AUTORIDAD NACIONAL DE LICENCIAS AMBIENTALES - ANLA –

RESOLUCIÓN N° **000450** (18 MAR. 2024)

"Por la cual se resuelve un recurso de reposición interpuesto en contra de la Resolución 3136 del 28 de diciembre de 2023 y se toman otras determinaciones"

Figura 2. Proyección de coordenadas ajustadas de la Subestación

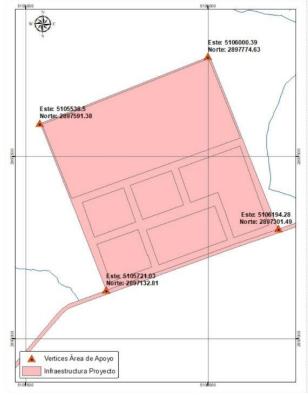
Sin embargo, al hacer la proyección de las coordenadas relacionadas en la tabla, estas arrojan una ubicación diferente a la del proyecto. Por lo cual, consideramos que puede existir un error en la transcripción de estas en relación con la ubicación de los separadores de miles y decimales. A continuación, en color verde se presenta la figura con la proyección de las coordenadas autorizadas por ANLA mediante la Resolución 3136 del 28 de diciembre 2023 y, en color rojo, la ubicación del proyecto.

Sugerimos a la autoridad que se modifique la tabla de coordenadas en relación con los separadores de miles y decimales, bajo la misma información autorizada por ANLA en la Resolución 3136 del 28 de diciembre de 2023 A continuación, la tabla sugerida y la imagen proyectada con estas coordenadas.

El equipo técnico de la ANLA validó nuevamente lo entregado en respuesta a información adicional, mediante comunicación con radicado en la ANLA 20236200708612 del 9 de octubre de 2023, dentro del Modelo de Almacenamiento geográfico — MAG, cargando la capa de INFRA_PROYECTO_PG, en la cual, se encuentra relacionada la infraestructura proyectada para el proyecto "Parque Eólico Trupillo". Asimismo, se diagramaron las coordenadas relacionadas en el artículo segundo de la Resolución 3136 del 28 de diciembre de 2023, para realizar su respectiva comparación y superposición. Con lo anterior, se corroboró que, por error de digitación, existe un desplazamiento hacia la izquierda de la coma que separa los decimales en las coordenadas, arrojando una ubicación inexacta de la Subestación y sus áreas de apoyo.

Adicional a lo anterior, el equipo técnico de la ANLA identificó que, las coordenadas extraídas del MAG de la ya citada información adicional (Tabla 1), presentan un desfase de 1,5 m en relación con aquellas aportadas en la "Tabla 1 Propuesta de ajuste coordenadas autorizadas para la Subestación" del documento de Recurso de Reposición entregado

Ahora bien, en la Figura 2, se puede observar la diagramación de la Subestación y las áreas de apoyo a partir de las coordenadas presentadas en la Tabla 1, de este acto administrativo. Por consiguiente, se recomienda modificar la Tabla denominada "Coordenadas polígono de la subestación y áreas de apoyo", numeral 4 Subestación y Áreas de Apoyo, literal A INFRAESTRUCTURA U OBRAS, del artículo segundo de la Resolución 3136 del 28 de diciembre de 2023, de la manera como queda reflejado en la parte resolutiva del presente acto administrativo.

Así las cosas, se considera procedente reponer en el sentido de modificar el numeral 4 Subestación y Áreas de Apoyo, del literal A Infraestructura u Obras del artículo segundo de la Resolución 3136 del 28 de diciembre de 2023, tal y como

Figura 3. Superposición del denominado Polígono 2 con el área de influencia del Proyecto "Parque Eólico Trupillo"

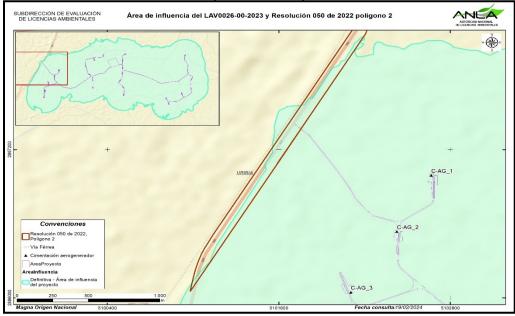
Teniendo en cuenta lo anterior, así como lo establecido en el Acuerdo 195 del 30 de noviembre de 2021 de la Agencia Nacional de Tierras, adoptado por la Resolución 050 del 25 de marzo de 2022 del Ministerio de Agricultura y Desarrollo Rural, el área de reserva industrial definida en la Resolución 002 de 1981 fue sustraídaen tres porciones de tierra que equivalen a 550,01 hectáreas; dentro de las cuales se encuentra el área colindante con la zona de entrada al proyecto. En ese sentido, se considera que no es procedente incluir como área de exclusión 125 metros a cada lado del área de reserva industrial de la vía férrea del Cerrejón.

Dicho lo anterior, sugerimos a la ANLA que ajuste la categoría de manejo de la vía férrea del Cerrejón y su Reserva Industrial, pasando de área de exclusión a áreas con restricción media, de la siguiente manera:

Con la anterior información el equipo técnico evaluador de la ANLA, y con el apoyo del grupo de servicios geoespaciales de la ANLA, se procedió a graficar los tres (3) polígonos previamente mencionados, encontrando que el número 2, se superpone con una porción del área de influencia definitiva establecida para el Proyecto "Parque Eólico Trupillo", tal y como se observa en la Figura 3. Es importante aclarar que la zona de la reserva industrial ubicada al costado occidental de la vía férrea no fue objeto de sustracción (es decir no se encuentra dentro de ninguno de los polígonos a los que hace mención el Acuerdo 195 del 30 de noviembre de 2021), por lo tanto, continuará como área de exclusión.

30 de noviembre de 2021, identificó que el área de influencia del proyecto "Parque Eólico Trupillo" presenta un traslape con uno (1) de los tres (3) polígonos que fueron objeto de sustracción por parte de la Agencia Nacional de Tierras - ANT denominado "polígono 2".

En consecuencia, considerando que el "Polígono 2" ya no hace parte del régimen de tierras constituida como reserva industrial a favor de la Agencia Nacional de Minería - ANM, es decir, no ostenta los efectos jurídicos que dispone la Resolución 002 del 21 de enero de 1981, no es posible mantener dicho polígono dentro de la categoría de Áreas de exclusión de la zonificación de manejo ambiental definida en el artículo décimo de la resolución objeto de recurso, siendo necesario entonces reponer en el sentido de modificar el literal c de la categoría de Áreas de Exclusión del artículo décimo de la Resolución 3136 del 28 de diciembre de 2023, con el fin de retirar de dicha categoría las áreas sustraídas de conformidad con la Resolución 050 del 25 de marzo de 2022 y el Acuerdo 195 del 30 de noviembre de 2021, e incluirlas en la categoría de Áreas de Intervención con Restricción Media establecida en la zonificación de manejo ambiental para el proyecto "Parque Eólico" Trupillo", en consecuencia, se adicionará el literal g a esta última categoría.

Figura 4. Zonificación de Manejo Ambiental ajustada para el Proyecto "Parque Eólico Trupillo"

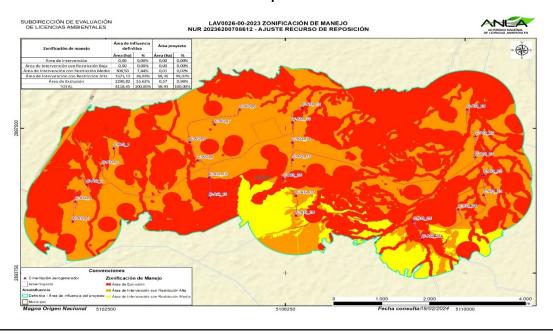
Asimismo, se presenta a continuación, la figura actualizada que muestra la Zonificación de Manejo Ambiental ajustada para el proyecto "Parque Eólico Trupillo". Adicionalmente, anexo a este acto administrativo se entrega el formato shape que contiene la mencionada zonificación con el ajuste correspondiente.

En tal sentido, el equipo evaluador considera apropiado modificar el artículo décimo de la Resolución 3136 del 28 de diciembre de 2023, de la manera como se presenta en la parte resolutiva del presente acto administrativo.

De acuerdo con lo anterior, en la tabla 2 se presentan los resultados de las categorías por área pertenecientes a la zonificación de manejo ambiental, luego de hacer los ajustes asociados a las áreas sustraídas, señalando que no existen áreas de intervención con restricción baja y áreas de intervención sin restricción, no obstante, la vía de acceso al proyecto (área de intervención) se superpone con el área sustraída de conformidad con la Resolución 050 del 25 de marzo de 2022 y el Acuerdo 195 del 30 de noviembre de 2021, por lo que es necesario que dicha área sea incluida en la categoría Áreas de Intervención con Restricción Media.
